**PRÉFET
DE LA RÉGION
GRAND EST**

Objet : projet agrivoltaïsme de Polisot, PC n° 010 295 23 D0002

Avis DREAL

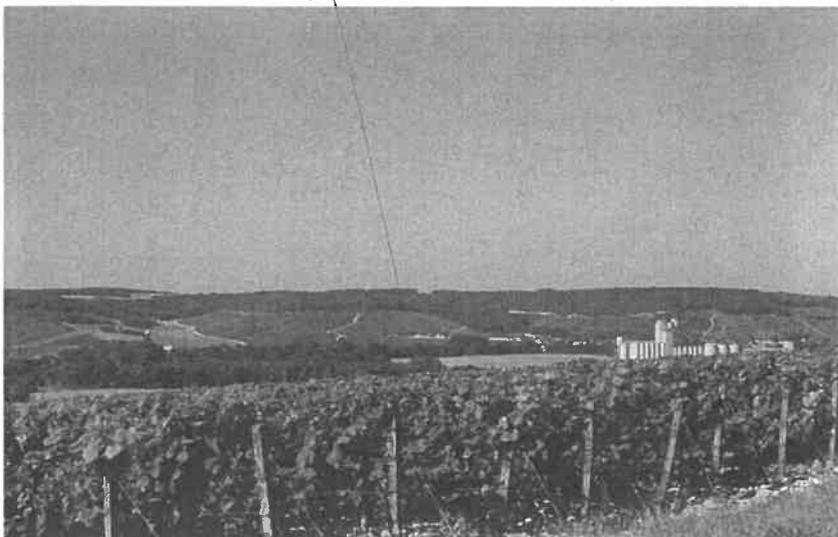
L'enjeu paysager est principalement lié aux Coteaux, Maisons et Caves de Champagne qui se concentrent dans l'unité paysagère du Barrois viticole. Les coteaux opposés à celui sur lequel s'inscrit le projet sont les plus sensibles dans leur partie haute puisque l'altitude est sensiblement la même que celle au droit de la zone de projet. Depuis ces points, la végétation filtre partiellement l'aire d'étude immédiate, qui se découvre ponctuellement. Le site étudié est entièrement entouré de boisements qui devraient empêcher les vues lointaines. La zone d'implantation du projet est légèrement visible depuis les coteaux situés à l'est de la vallée de la Seine. Il convient donc de maintenir la ceinture végétale autour du site afin de masquer celui-ci et de garantir la confidentialité du projet.

La route départementale RD189 longe le site d'étude dans sa partie nord. Les principales zones bâties dans l'aire d'étude sont à plus de 800m, les bourgs de Polisy et Polisy étant les plus proches.

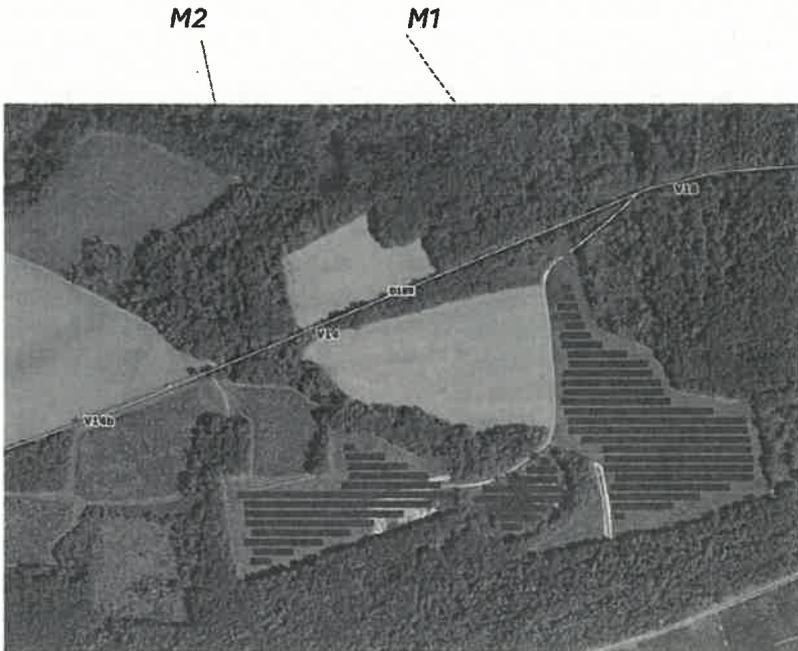
-La mise en place d'une haie, dont la hauteur serait voisine de celle de la clôture, le long du chemin menant au site depuis Poliset, entre les parcelles 1629 et 1628 (mesure M1 carte ci-dessous). La présence de cette haie doit permettre de supprimer les vues depuis la RD située en contrebas du site d'implantation du projet. Le porteur de projet pourra consulter s'il le souhaite le paysagiste conseil de la DDT de l'Aube afin de déterminer les essences à planter.

- la mise en place de plantations en frange Sud du parc photovoltaïque (M2 carte ci-dessous). Le porteur de projet pourra consulter s'il le souhaite le paysagiste conseil de la DDT de l'Aube afin de déterminer les essences à planter.
